Mission régionale d'autorité environnementale

**Avis en date du 14 décembre 2019  
de la Mission régionale d'autorité environnementale d'Île-de-France  
sur le projet immobilier rue Marcel Paul au Blanc-Mesnil (Seine-Saint-Denis)**

**Synthèse de l'avis**

Illustration 3: Repérage des trois phases du projet. Source : El p. 13

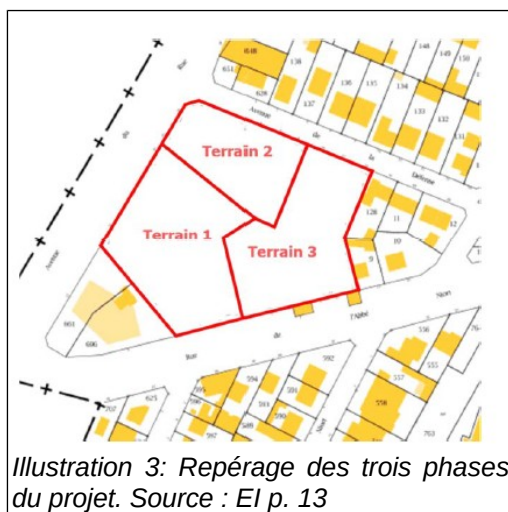
Le terrain n°1 (cf plan ci-dessous), qui porte la phase 1 du projet, a accueilli une station-service jusqu'en novembre 2010, soit une installation classée pour la protection de l'environnement.

Dans le cadre de la cessation d'activités, le site a été réhabilité pour un usage commercial ou industriel et a fait l'objet des prescriptions suivantes :

- des distances de sécurité devront être maintenues vis-à-vis de la station-service ESSO (ICPE en activité située en bordure du site et soumise à déclaration).
- en cas de changement pour un usage plus sensible qu'un usage commercial/industriel, des mesures de gestion devront être mises en œuvre afin que l'état du site soit mis en

compatibilité avec ce nouvel usage. Ces mesures ne sont pas à la charge du dernier exploitant.

**La MRAe recommande de justifier dans l'étude d'impact le respect de ces prescriptions dans le cadre de la réalisation de la phase 1 du projet.**

Illustration 4: Localisation du projet par rapport aux opérations d'aménagement. Source : EI p.202

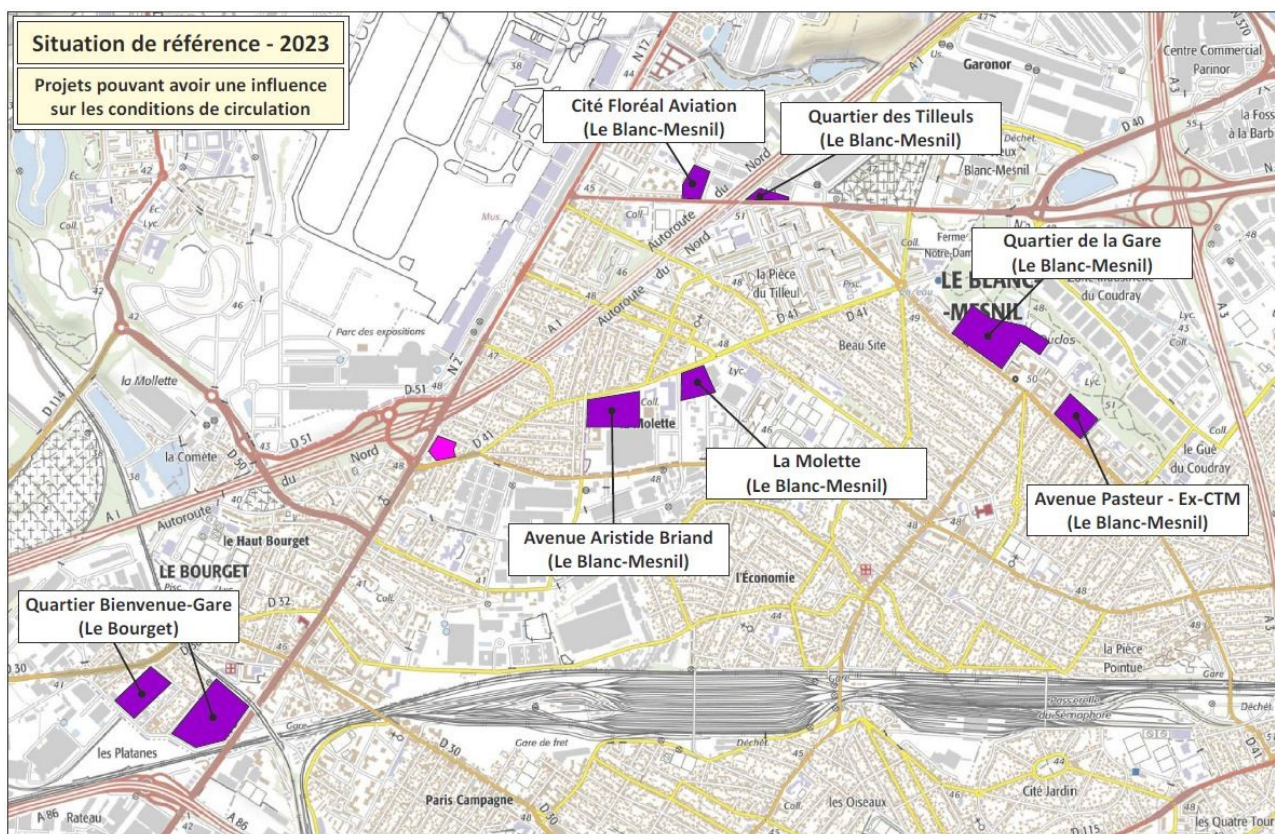
En prenant en compte l'impact cumulé de tous les projets d'aménagements connus sur la commune (cf illustration 4), l'étude d'impact en page 234 conclut que : « le projet et les autres projets pris en compte pour les effets cumulés n'ont pas d'impact significatif sur la qualité de l'air. Au delà de la mise en service du projet, la mise en service des lignes 16 et 17 du grand Paris Express et du futur TCSP reliant le Bourget à Villepinte auront pour effet de diminuer le volume de trafic et par conséquent d'éviter la pollution de l'air. ».
